A	Erstaufstellung des vorhabenbezogenen Bebauungsplanes Nr. II/2/61.00 „Alten- und Pflegeheim Meierfeld“ (Stand: Entwurfsbeschluss, September 2017) <ul style="list-style-type: none">- Nutzungsplan Vorentwurf (Verkleinerung)- Auswertung der Stellungnahmen aus der Öffentlichkeit gemäß § 3 (1) BauGB- Auswertung der Stellungnahmen der Behörden und sonstigen Träger öffentlicher Belange gemäß § 4 (1) BauGB
----------	---

Erst- und Neuaufstellung des Bebauungsplanes Nr. II/2/61.00 „Alten- und Pflegeheim Meierfeld“

Nutzungsplan – Stand: Vorentwurf

Auswertung Stellungnahmen aus den Beteiligungsverfahren

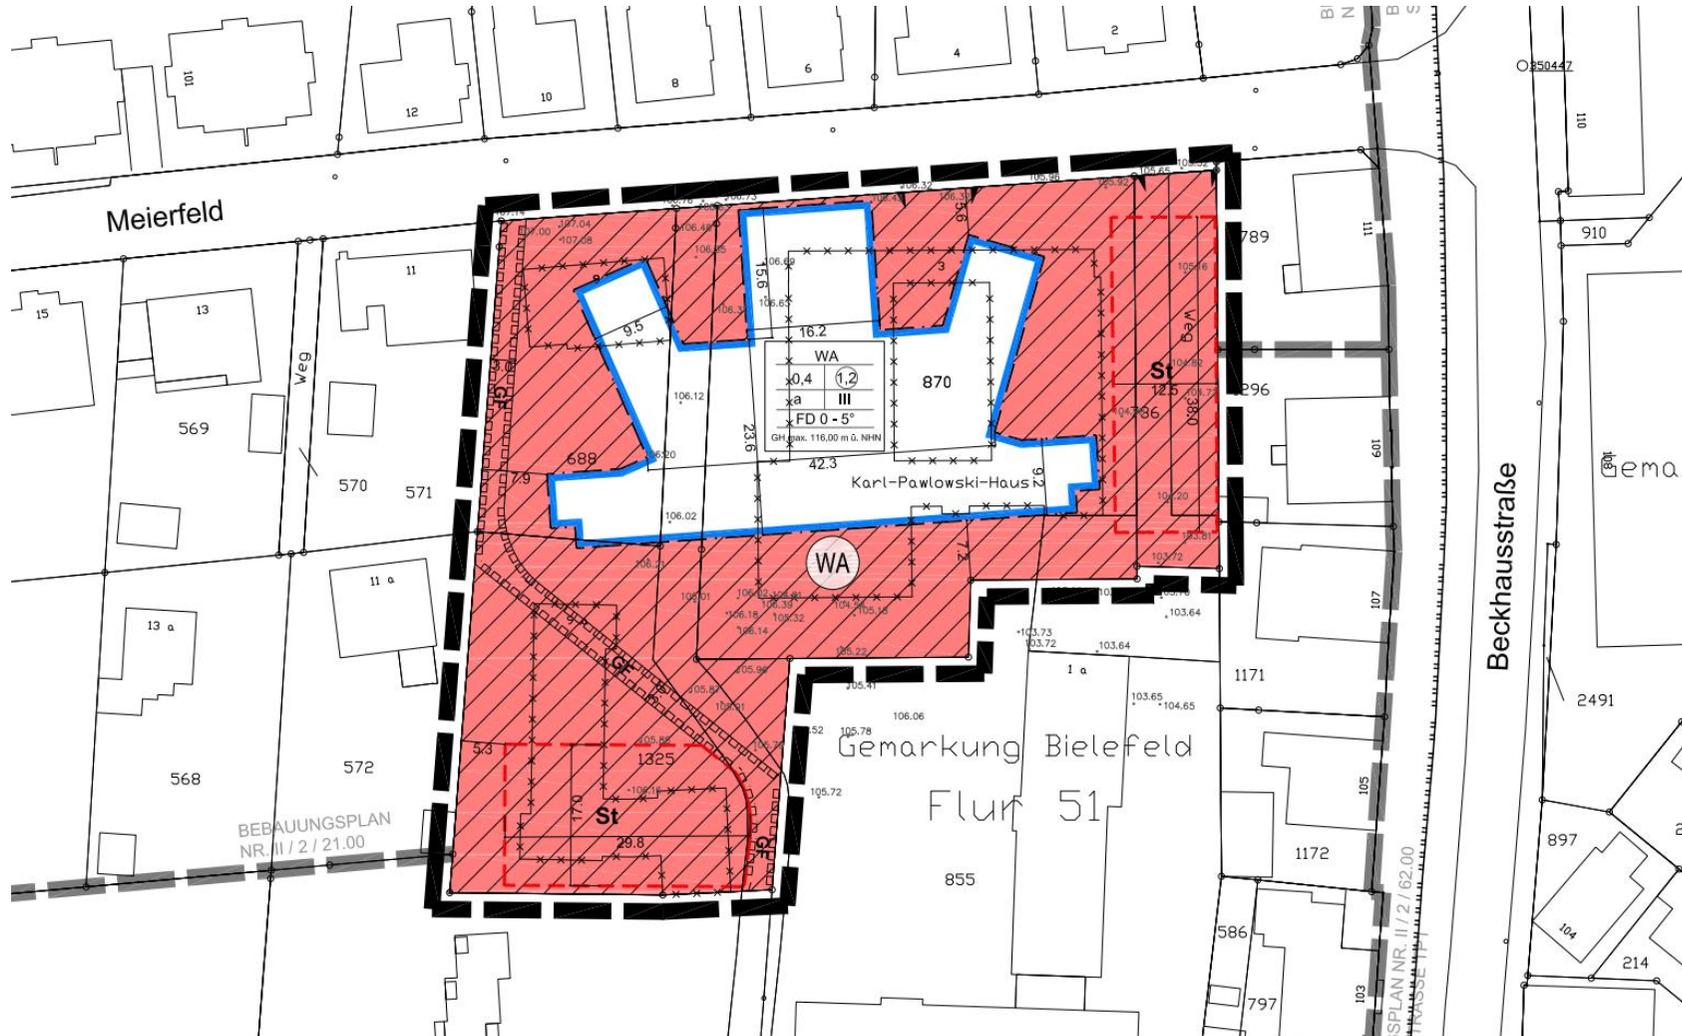
2.1	Polizeipräsidium Bielefeld Direktion Verkehr 19.04.2017	<p>Es bestehen keine Bedenken gegenüber der Planung.</p> <p>Es wird zur geplanten verkehrlichen Anbindung angemerkt, dass die verkehrstechnische Anbindung der Parkplätze über die Straße Meierfeld im Norden erfolgt. Im Nutzungsplan sind zwei Einfahrten eingezeichnet:</p> <ul style="list-style-type: none"> ▪ Eine im Nordosten des Plangebietes, welche den Parkplatz mit den vorgesehenen 12 Stellplätzen erschließt. ▪ Eine weitere mittig im nördlichen Bereich, welche eine Vorfahrt vor den Eingangsbereich ermöglicht. <p>Im südwestlichen Teil sieht der Vorhaben- und Erschließungsplan optional weitere 20 Stellplätze vor. Zu der verkehrlichen Anbindung dieser Parkplätze gibt es keine Angaben. Sollten diese Stellplätze realisiert werden, wird die Anbindung über die Johanneswerkstraße empfohlen.</p> <p>Der von Süden nach Norden über das Gelände führende Weg ist als Fuß- und Radweg, sowie Feuerwehrezufahrt für den rückwärtigen Gebäudeteil geplant. Um diesen Charakter zu erhalten und einen „Durchgangsverkehr“ zwischen den Straßen Meierfeld und Johanneswerkstraße zu verhindern, wäre eine Anbindung der 20 optionalen Stellplätze über die Johanneswerkstraße sinnvoll.</p>	<p>Es besteht zu den Hinweisen kein weiterer Handlungsbedarf auf der Ebene der verbindlichen Bauleitplanung.</p> <p>Der Anregung wird gefolgt. Es ist geplant, die Anlieferung des Alten- und Pflegeheims und die Anbindung der optionalen Stellplatzfläche über die Johanneswerkstraße herzustellen. Der Fuß- und Radweg wird lediglich als ebendieser genutzt, zudem dient er im Notfall als Feuerwehrezufahrt. Der Fuß- und Radweg wird planungsrechtlich durch beschränkende Geh- und Fahrrechte und tatsächlich mit einem Poller gegen den Durchgangsverkehr gesichert.</p>
